COMMUNE DE SAINT-JEAN D'ANGELY

SITE PATRIMONIAL REMARQUABLE

RAPPORT DE PRESENTATION

Modification n°1 du SPR

Le bâtiment « D »
Y est affiché la date de 1851

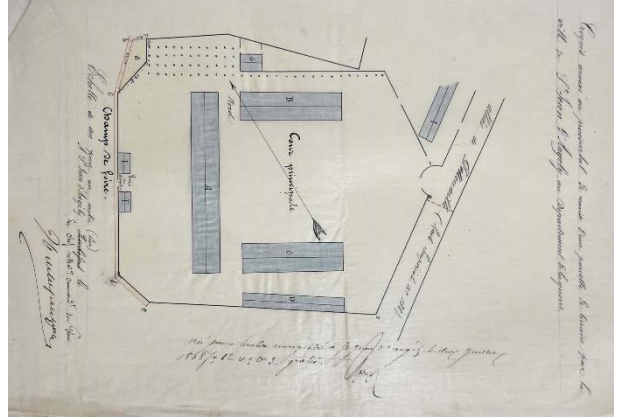
Le bâtiment annexe (D) implanté le long du mur ouest (côté jardin public) n'est pas protégé à la ZPPAUP approuvée le 20 octobre 2011.

Ce bâtiment qui apparaît sur le plan de 1868 présente les mêmes caractéristiques architecturales que celles des autres bâtiments de la caserne, dont les ouvertures en demi-cercles pour la ventilation des écuries témoignent de l'usage originel.

- Maintien des bâtiments A, B, C et des pavillons d'entrée en « patrimoine architectural exceptionnel, immeuble à conserver » : plan réglementaire inchangé
- **Ajout de la trame en vue de la protection du bâtiment D (protégé en « patrimoine architectural exceptionnel, immeuble à conserver), sauf la travée sud-ouest en voie d'écroulement et hors typologie**
- Maintien de la protection des clôtures
- La préservation de l'axe architectural / de symétrie
